安全警告

ファルホークインターナショナル社製ハーネス、「FEATHER」、「PRO」に使用されているカーボンシートに関して：

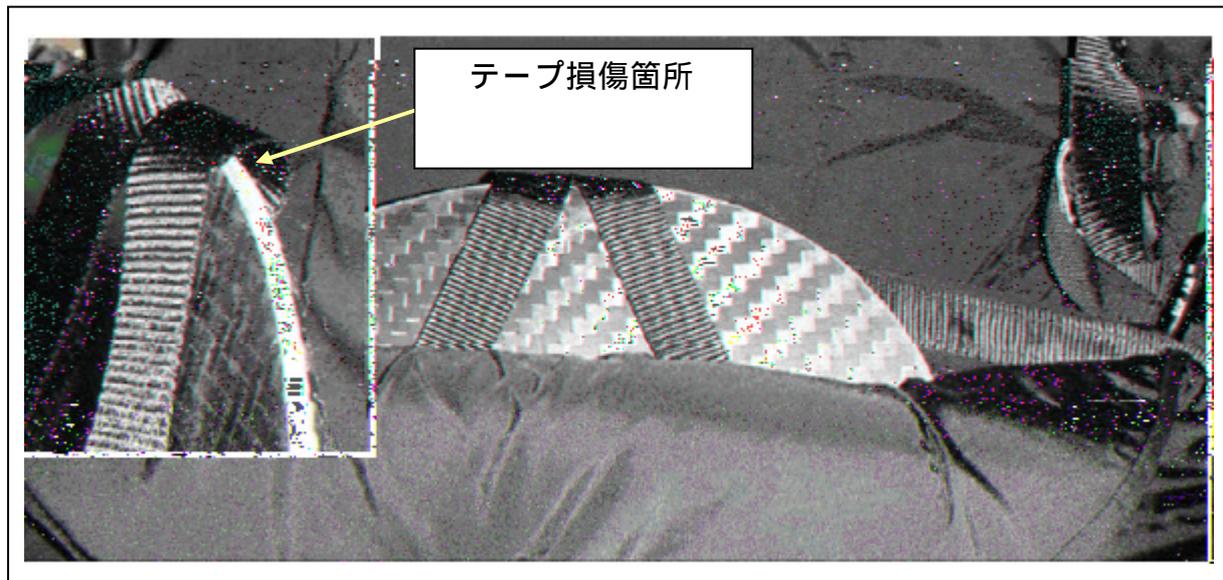
ファルホークインターナショナル社製ハーネス、「FEATHER」、「PRO」を製造しているSUPAIR社から、同ハーネスに使用されているカーボンシートにより、レッグベルトが損傷する事例が発見されたとの連絡が入りました。実際にレッグベルトが切断するような事故は起きてはいないようですが、可能性がゼロではないので、改善勧告が出されました。

したがって、該当するハーネスを使用のパイロットは早急にレッグベルトの損傷程度を確認してください。

レッグベルトに使用されているテープがこすれて毛羽立っている程度であれば、カーボンシートの後ろ側(テープが当たる部分)に磨耗防止用のベルクロテープを貼り付け、更にゴム製のガードを挟み込めばOKです。ベルクロテープを貼り付けただけでも十分ですが、念には念を入れたい場合には、少し重量が増えてしまいますが、ゴム製のガードを挟み込みます。この補修作業は、弊社又は、ご購入いただいた販売店で行います。お問い合わせください。
